Teniendo en cuenta los documentos expuestos a información pública en la sede electrónica, referente a la elaboración de un Plan de Movilidad Urbana Sostenible (PMUS) para el Ayuntamiento de Avilés, y diversa información disponible por otros medios, presenta este escrito de reflexiones, crítica y propuestas para la mejora de dicho PMUS.

Sobre el Plan de Acción

Remodelación de glorieta de Buenavista

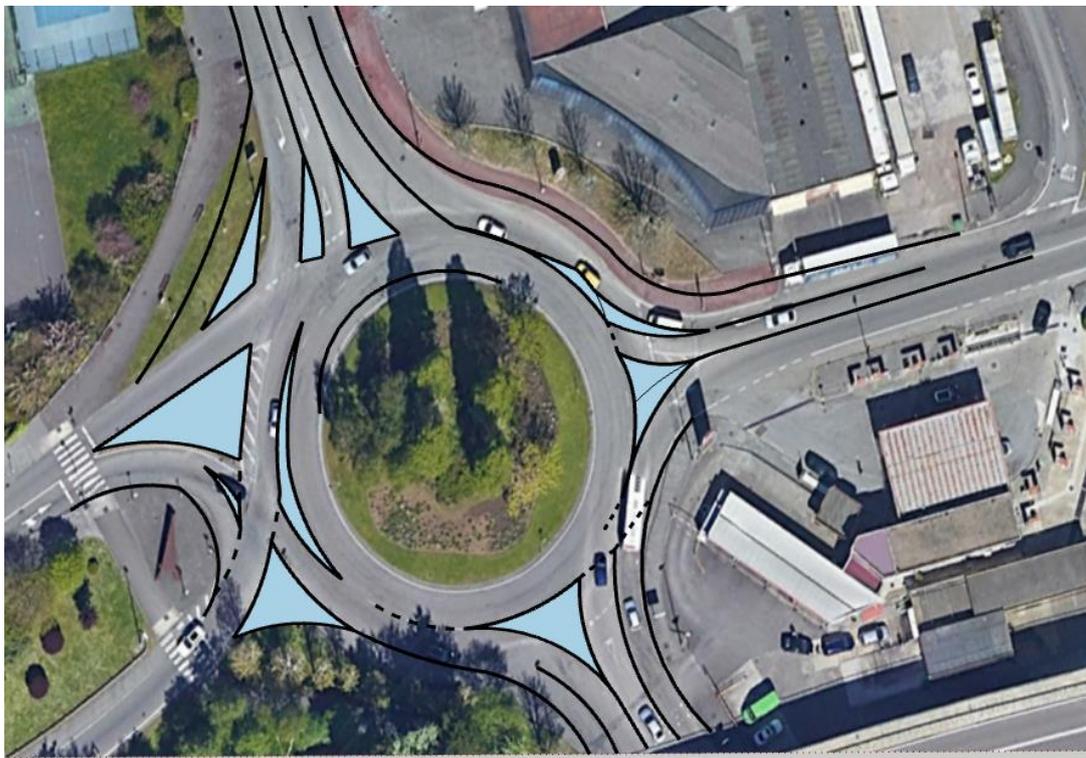
Discrepamos del planteamiento presentado, ya que, tal como se indica, el tráfico de la variante iría directamente a la rotonda y tomaría preferencia respecto al tráfico que llega por la AS-237; esto dificultaría mucho el acceso a la rotonda y la posterior salida para el tráfico que llega por la AS-237. Si que encaja en nuestros planteamientos hacer una salida hacia la zona de La Grandiella, pero no solo para un parking disuasorio sino también como forma de sacar tráfico de la rotonda hacia esa zona.

Por otro lado entendemos que sería muy interesante separar cuanto antes los tráficos de entrada a la variante de los que siguen por la AS-237 hacia La Carriona. Nuestra propuesta, mostrada en el siguiente croquis, agiliza el tráfico en la rotonda y además saca tráfico hacia la rotonda que hay 200 metros más abajo en la calle Leopoldo Alas y que no tiene tanta presión.

Remodelación tramo Avda. Cervantes

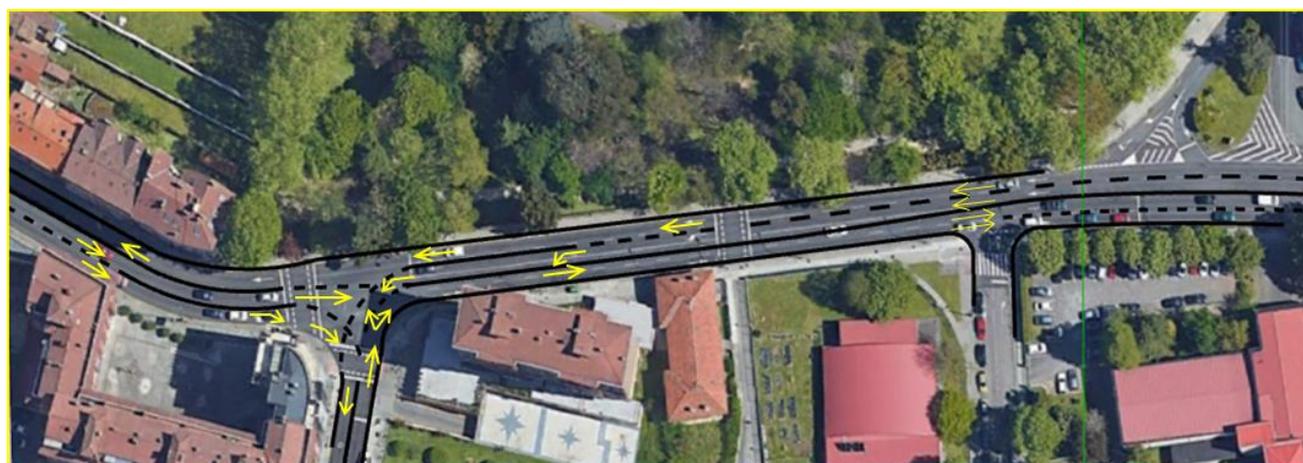
En esta calle con abundante tráfico hay varios tramos bien diferenciados. En la parte más baja es una avenida muy amplia, con espacio suficiente para numerosos carriles de circulación y aparcamiento. Sin embargo en la parte alta de la calle, a partir del cruce con la calle del Marqués, la avenida se estrecha, hasta el punto de que escasamente caben tres carriles hasta pasado el cruce con la c/Galiana, a la altura ya del parque de El Carbayedo.

Sin embargo, entre las calles del Marqués y Sabino Álvarez Gendín siguen estando pintados cuatro carriles, tan estrechos que no permiten realmente cruzarse con seguridad a cuatro vehículos, sobre todo si uno de ellos es una furgoneta o un pequeño camión de reparto, totalmente imposible si uno de los vehículos es un autobús. Así es que hay numerosos incidentes y algunos accidentes en ese cruce Avda. Cervantes – S. Álvarez Gendín.

Llegando a la Avda. de Cervantes desde Severo Ochoa, el tráfico se ve dificultado por la ubicación de una parada de autobús justo al lado del cruce entre Severo Ochoa y Avda. de Portugal. Para solucionar todo ello proponemos algunos cambios: cambiar de ubicación la parada de autobús de Severo Ochoa unos 50 metros antes, ampliar aceras al lado de Casa Tataguyo y el tramo final de la acera derecha de Avda. Cervantes, ampliar el tramo en el que solo hay tres carriles en la Avda. de Cervantes (entre calles S.A. Gendín y Marqués). La propuesta incluye algunos cambios en el uso de los carriles, tal como se indica a continuación, de manera que el carril derecho en sentido hacia plaza los oficios sea solo para girar a derecha.
